SERVICE INFO – INA 0085

Відмінності обвідних роликів вузла натягування 534 0243 10 у бензинових та дизельних двигунах

Виробник:	Mercedes-Benz
Моделі:	A 160 CDI (168.007) до FIN J568589 A 170 CDI (168.008) до FIN J568589
Коди двигунів:	OM 668.940, OM 668.941
Арт. номер:	534 0243 10
Номер оригінального обладнання:	A166 200 09 70

Зображення 1: Натяжний пристрій 534 0243 10

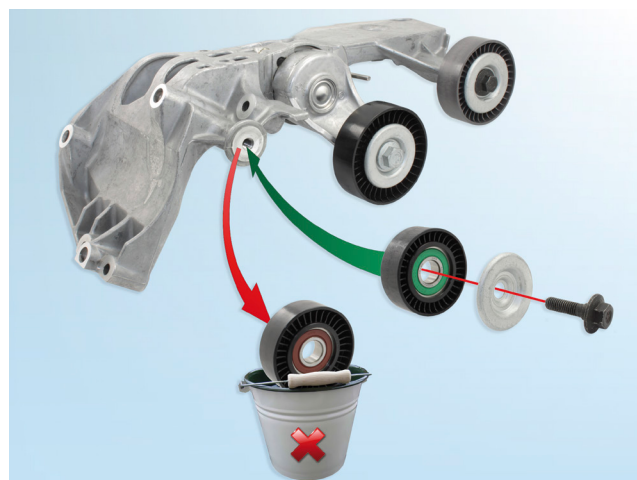
У стандартному виконанні на момент постачання вузол натягування оснащений обвідними роликми для автомобілів з бензиновими двигунами.

Для використання цього вузла натягування у наведених вище дизельних двигунах необхідно замінити лівий обвідний ролик 532 0404 30 на обвідний ролик 532 0406 30 (зображення 1).

Перед початком монтажу необхідно обов'язково перевірити, чи на вузлі натягування встановлений правильний обвідний ролик!

Зображення 2: Обвідний ролик 532 0404 30 для автомобілів з бензиновими двигунами (зліва) і обвідний ролик 532 0406 30 для автомобілів з дизельними двигунами (справа)

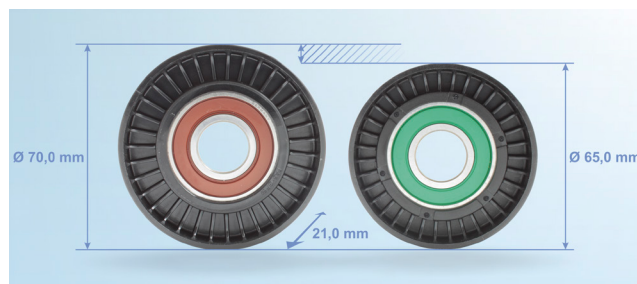
Обвідний ролик 532 0406 30 для дизельних двигунів має менший діаметр ніж обвідний ролик 532 0404 30 (зображення 2).

Інші особливості, як-от колір сальників, не впливають на роботу вузла та можуть відрізнятися.

Обвідний ролик для дизельних двигунів не входить у комплект постачання, його необхідно замовляти окремо.
